## **INFORME TÉCNICO SCOMAR N°019-2021**

Estudio de Impacto Ambiental Categoría I “The Oasis”

**SECCIÓN DE EVALUACIÓN DE ESTUDIO DE IMPACTO AMBIENTAL  
INFORME TÉCNICO DE INSPECCIÓN DE CAMPO DE EsIA, CATEGORÍA I  
DRPO-SEIA-IIo-284-2021**

**INFORME TÉCNICO DE EVALUACIÓN (CAT-I)**  
Informe Técnico 021-2021.

Imagen 1 y 2. Se observa el polígono del proyecto desprovisto de vegetación

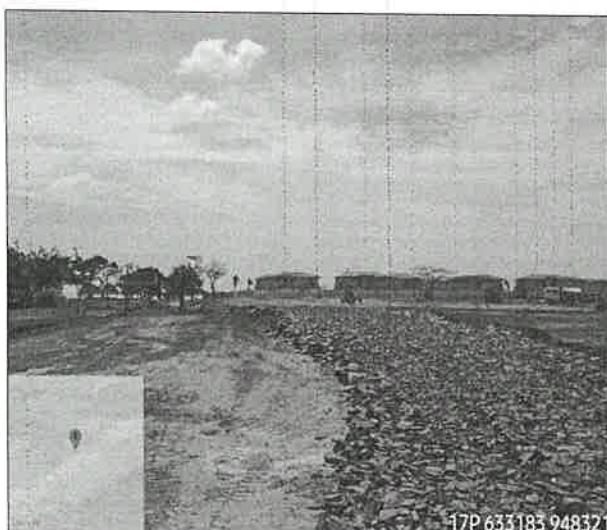
- » El polígono del proyecto se encuentra ubicado dentro del proyecto turístico Playa Caracol.
- » Durante la inspección de campo, se observó que la vegetación existente dentro del polígono fue removida con maquinaria.
- » Se observó tocones de árboles talados, de los cuales se pudo identificar especies conocidas como corotú, ficus, guácimo.
- » Se observó la acumulación de material vegetativo (ramas y raíces de los árboles talados), también del acopio de rocas.
- » La topografía del terreno es completamente plana, ya que al momento de la inspección se encontraba maquinaria realizando trabajos de compactación del suelo.
- » Se observó también la conformación de una calle con material petreto (tosca).
- » No se observó fuentes hídricas dentro del polígono del proyecto y tampoco tiene colindancia con el área costera o de playa.

Durante la inspección de campo se evidencio que se realizaron actividades de remoción de la cobertura vegetal, movimiento y nivelación del terreno, que afectaron la vegetación existente y la tala de algunos árboles dispersos, por lo tanto no se pudo evaluar el ambiente físico y biológico dentro la huella del proyecto.

**HALLAZGOS:**

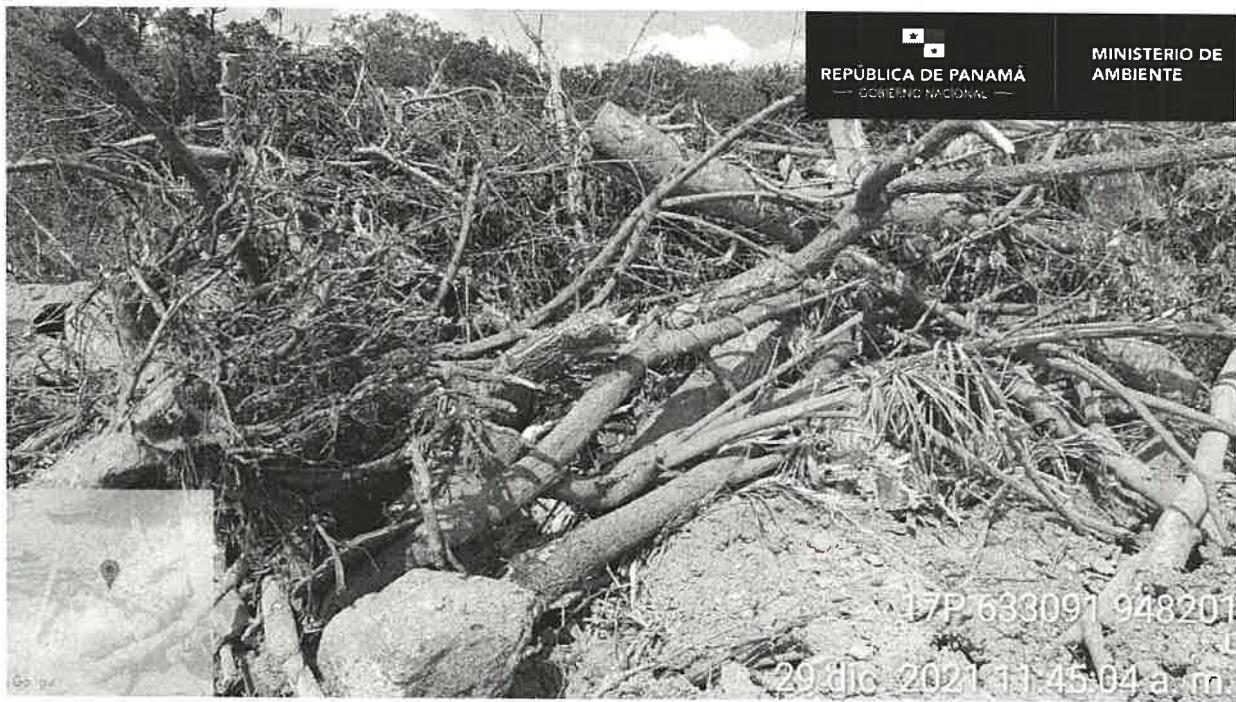
Al momento de la inspección se pudo observar que la empresa promotora eliminó la vegetación y los árboles aislados, en toda el área donde se pretende desarrollar el proyecto, sin embargo en la descripción de la vegetación en el punto 7, del estudio presentado menciona que mantiene reducto de vegetación tipo gramínea, árboles aislados y palmas plantadas.

La eliminación de la vegetación se realizó con la utilización de equipo pesado y el material resultante producto de la limpieza y la tala, aún se encontraba en el lugar, donde se pudo identificar que los árboles que eliminaron eran de las especies conocidas comúnmente como: Corotú (*Enterolobium cyclocarpum*), jobo (*Spondias mombin*), guácimos (*Guazuma ulmifolia*) y mala sombra (*Guapira costaricana*), sin embargo no se pudo contabilizar la cantidad exacta de árboles talados, ya que se estaba rellenando y compactando toda esa área.

Al momento de la inspección observamos un árbol de la especie conocida comúnmente como Ficus (*Ficus benjamina*), el cual le habían cortado todas las ramas.

- De aprobarse el Estudio de Impacto Ambiental se deberá exigir al promotor solicitar inspección para el pago de indemnización ecológica (Resolución AG-0235).
- Remitir informe a la sección de Evaluación.
